**OBJET** : Procédure d'examen au cas par cas sur la nécessité de soumission à évaluation environnementale.  
Modification du plan de prévention des risques inondation de la commune de Collioure.

J'envisage de modifier le règlement du PPRi sur un secteur urbain concernant la parcelle section AI n° 356 afin d'autoriser avec prescriptions un projet de construction d'un pôle santé en zone réglementaire « bleue » du PPRi et le plan de zonage par la création d'une nouvelle zone 4ba intégrant la parcelle dédiée à ce projet.

**Dossier de saisine de l'autorité environnementale  
dans le cadre du dispositif d'évaluation environnementale au cas par cas  
pour la modification du PPRi de Collioure**

Extrait du plan de zonage PPR modifié  
Projet de pôle santé  
Commune de Collioure

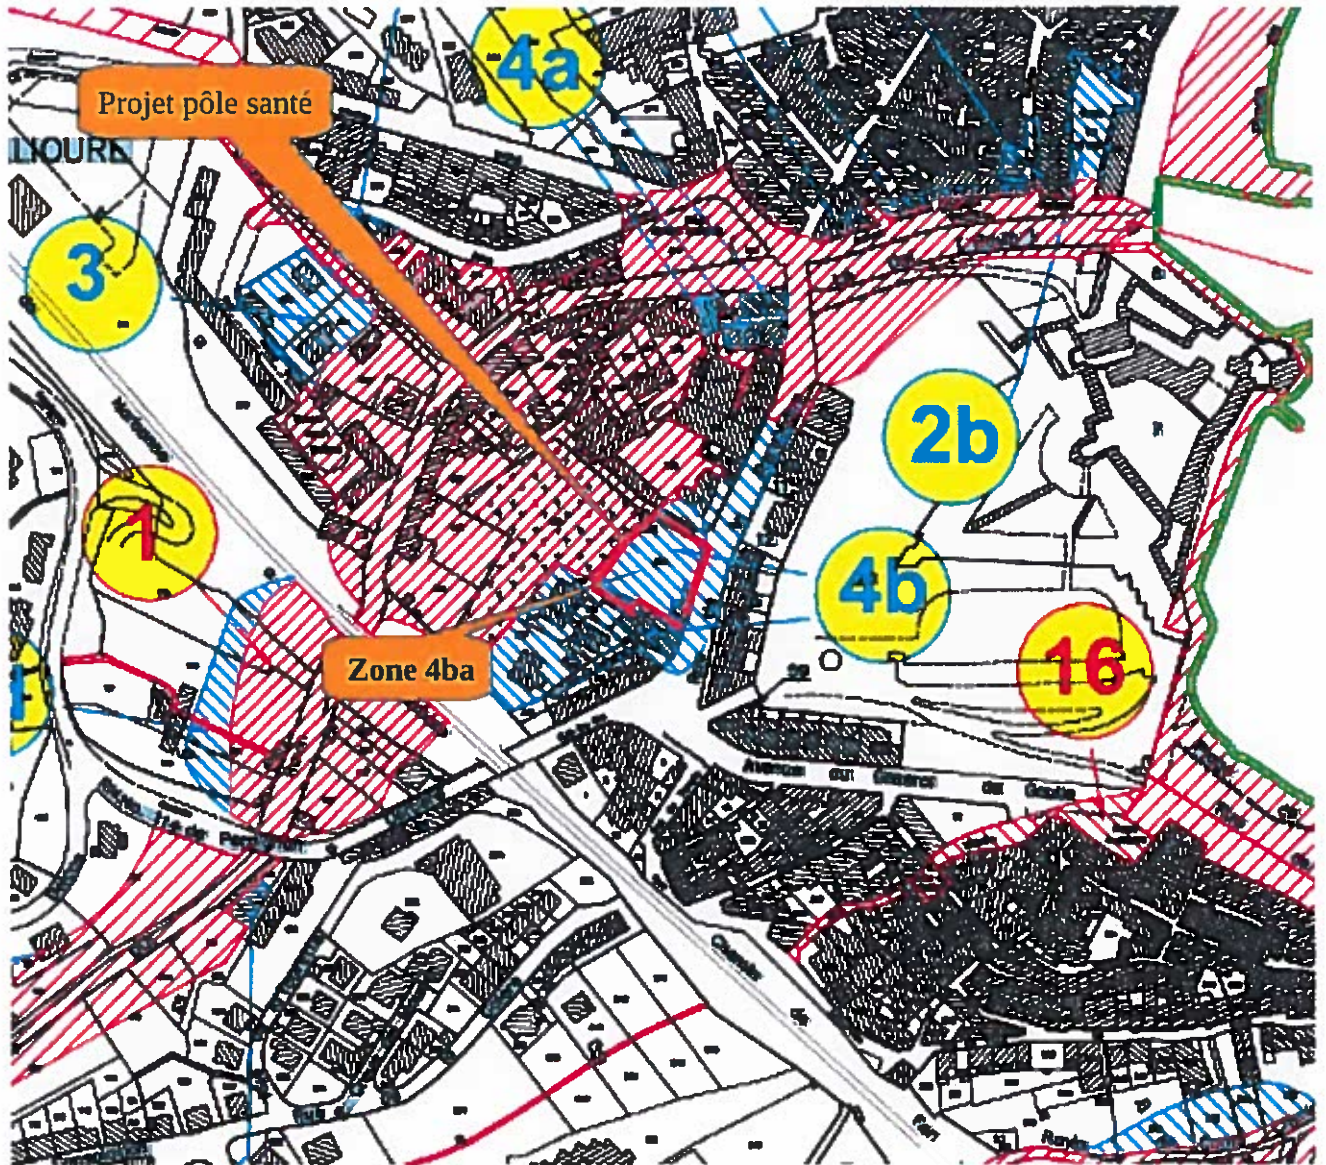
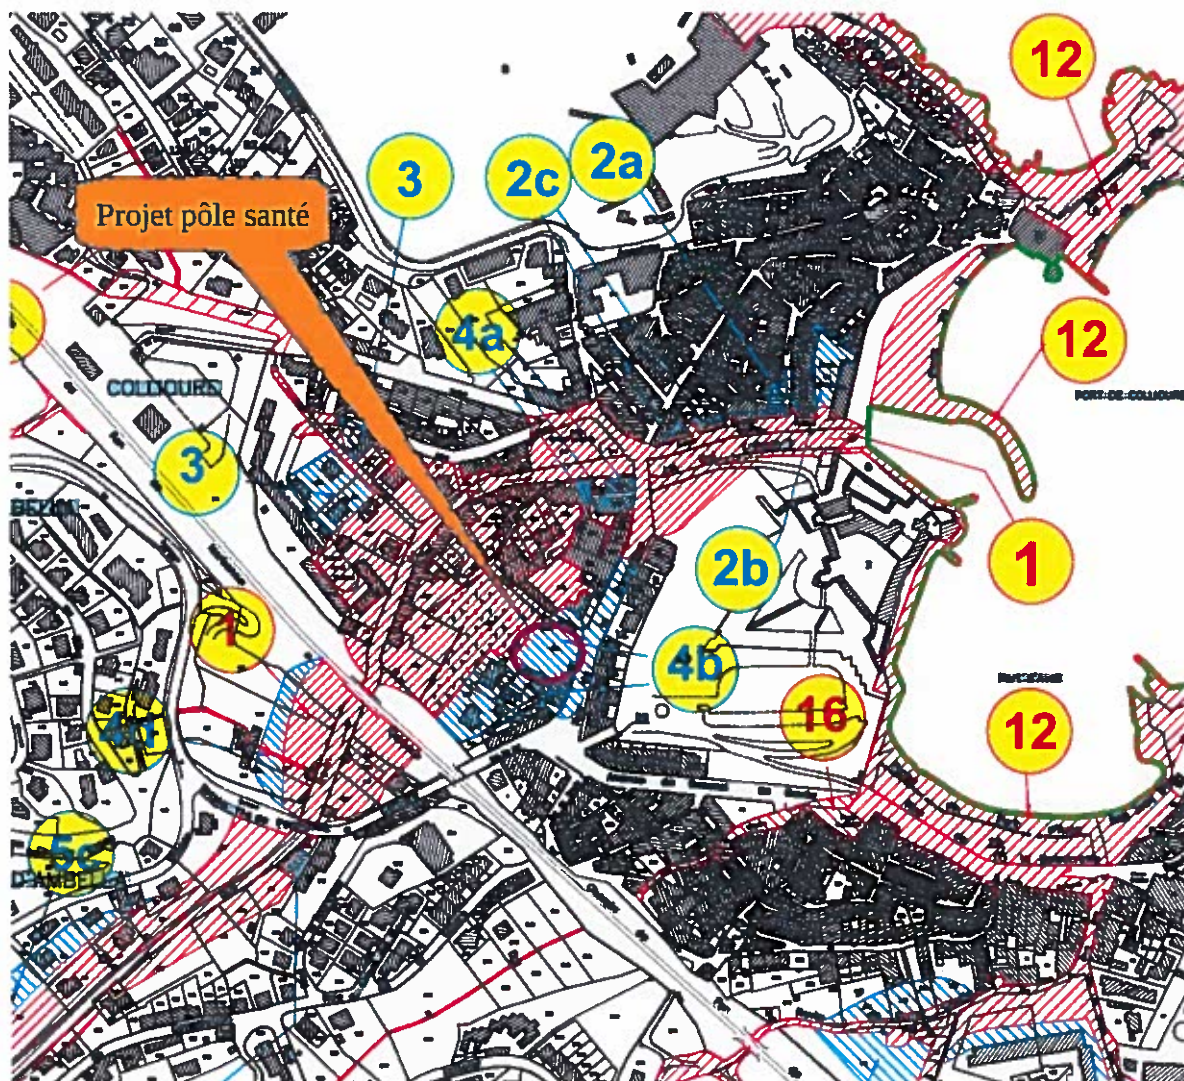
Cette modification sera applicable exclusivement à la zone 4ba du PPR de Collioure (cf extrait de la carte de zonage modifié en annexe 3), créée à cette occasion et spécifique à la parcelle du projet de pôle santé, sous réserve de l'absence d'impact hydraulique du projet envisagé et sous réserve de ne pas augmenter la vulnérabilité.

Dans la zone 4ba la règle concernant l'emprise au sol est supprimée. Les constructions devront permettre de maintenir la transparence hydraulique et n'engendreront pas d'exhaussement de la ligne d'eau ou d'augmentation des vitesses sur toutes les parcelles voisines.
